CORRECCIÓN DE ERRORES

ESTUDIO DE IMPACTO AMBIENTAL

PARQUE EÓLICO VIRGEN DE LOS DOLORES

4 MW, CSE Y LÍNEA DE EVACUACIÓN SUBTERRÁNEA

Plano 27. Área de estudio impactos acumulativos y sinérgicos.

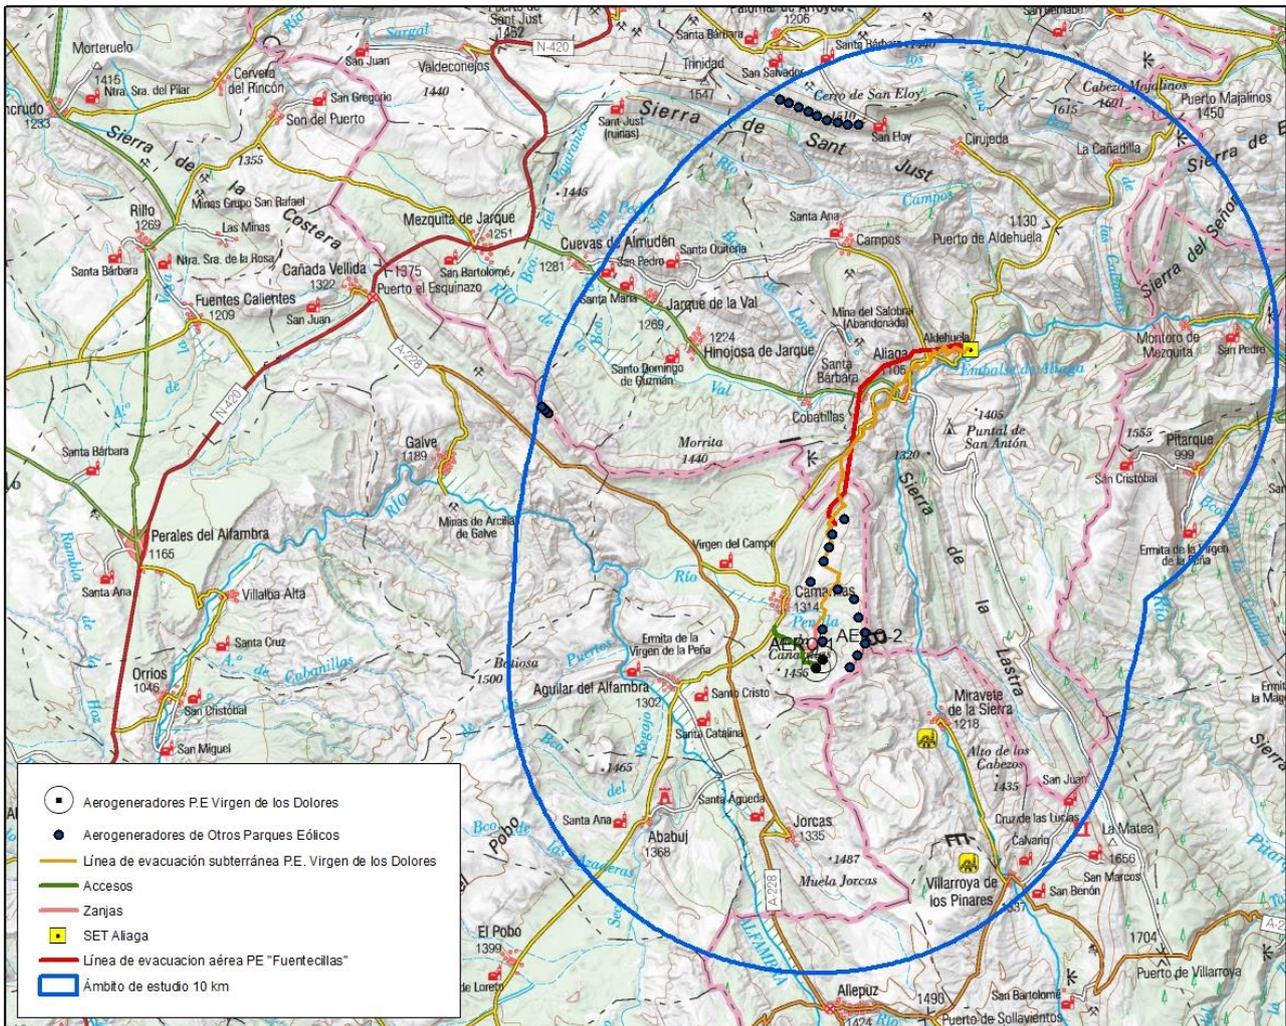
8. IMPACTOS ACUMULATIVOS Y SINÉRGICOS

Plano 1. Área de estudio impactos acumulativos y sinérgicos.

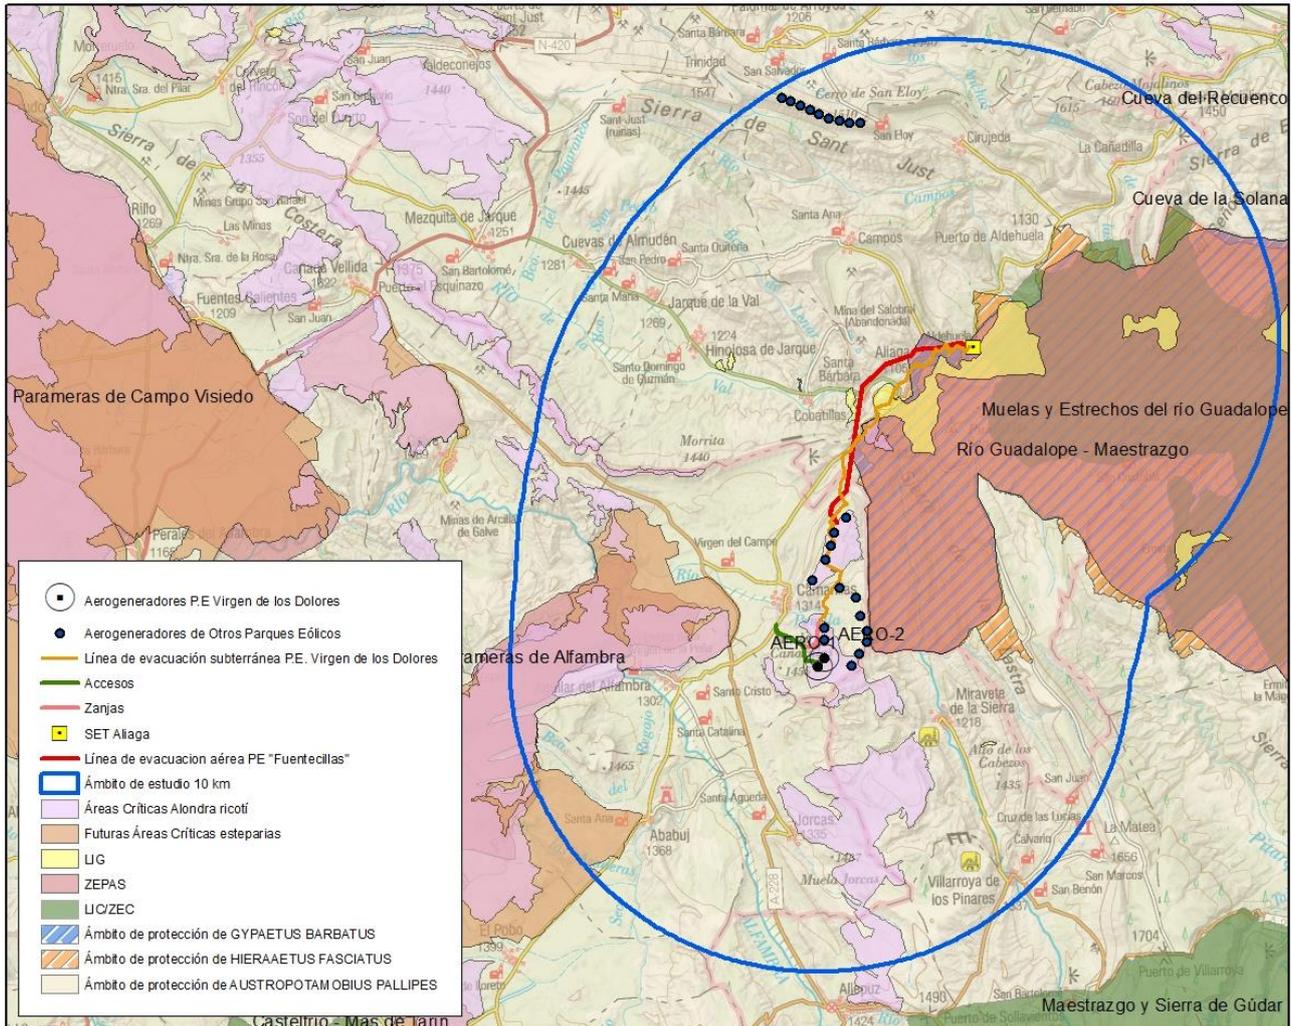
La localización de todos los P.E en funcionamiento y/o admitidos a trámite en el momento de redacción de este documento se pueden ver en el siguiente plano:

Según los datos obtenidos a partir de IDE Aragón, dentro del ámbito de estudio se encuentra el Parque eólico Fuentecillas, el cual está admitido a trámite, con 8 aerogeneradores y una línea de evacuación eléctrica aérea hasta la SET Aliaga. Así como, el P.E “La Loma” y P.E “Sierra Costera II” de los cuales se encuentran disponibles las ubicaciones de los aerogeneradores. En cuanto al resto de P.E presentes en el ámbito de estudio, IDE Aragón, no recoge la ubicación de sus aerogeneradores, únicamente la poligonal. Además, también se van a tener en cuenta otros P.E proyectados en la zona por el mismo promotor (P.E Virgen de Fátima, P.E San Antón y P.E Virgen del Campo).

Plano 2. Afección a figuras de protección en el área de estudio de impactos acumulativos y sinérgicos.

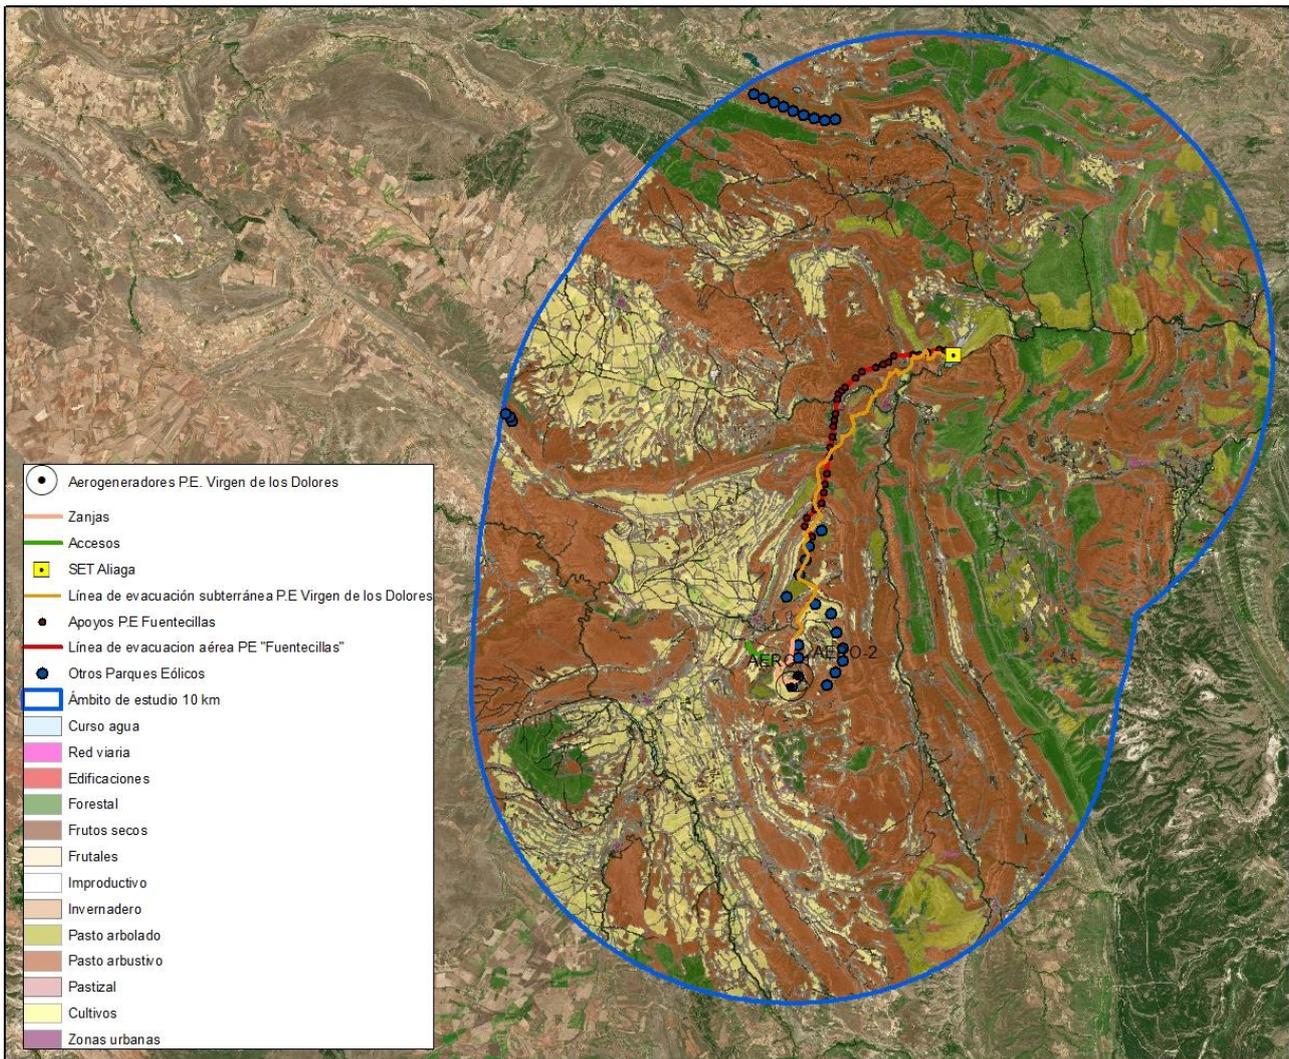
En el ámbito de parte de los viales internos, los 2 aerogeneradores y parte del trazado de la línea subterránea se observa según la cartografía disponible en el momento de redacción de este documento, un área crítica de la alondra ricotí. Las poblaciones de estas Áreas Críticas están incluidas dentro del futuro Plan de conservación de la alondra ricotí (*Chersophilus duponti*) en Aragón, cuya tramitación se comenzó con la Orden de inicio de 18 de diciembre de 2015, del Consejero del Departamento de Desarrollo Rural y Sostenibilidad, por el que se acuerda iniciar el proyecto de Decreto por el que se establece un régimen de protección para la alondra ricotí (*Chersophilus duponti*) en Aragón, y se aprueba su Plan de Conservación del Hábitat.

Plano 5. Zonas cálculo visibilidad sinérgica P.E "Virgen de los Dolores y otros P.E en proyecto y admitidos a trámite.

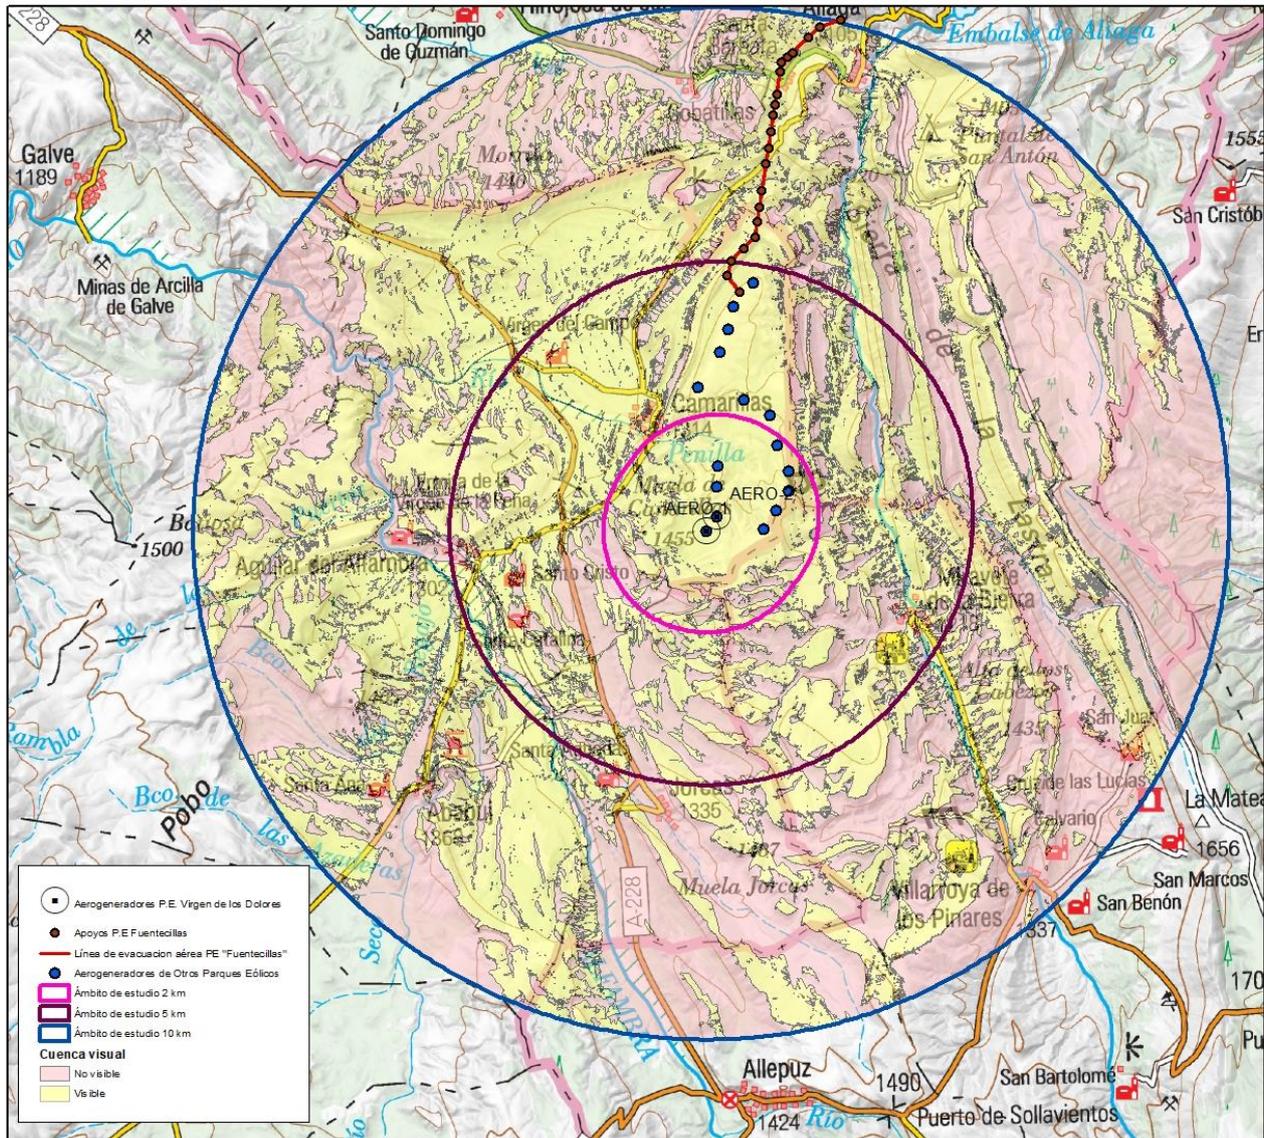
Se define para los aerogeneradores del P.E. "Virgen de los Dolores" una altura de 138 m según proyecto, para el resto de los aerogeneradores también se ha asignado una altura según proyecto. Los P.E. admitidos a trámite en el ámbito de estudio en el momento de redacción de este documento son:

- Del P.E Fuentecillas se conoce la ubicación de los 8 aerogeneradores y la ubicación de los apoyos de la línea de evacuación aérea hasta la SET Aliaga.
- P.E. Virgen de Fátima (2 aerogeneradores y línea de evacuación subterránea).
- P.E. Virgen de los Dolores (2 aerogeneradores y línea de evacuación subterránea).
- P.E. Virgen del Campo (2 aerogeneradores y línea de evacuación subterránea).
- P.E. San Antón (2 aerogeneradores y línea de evacuación subterránea).
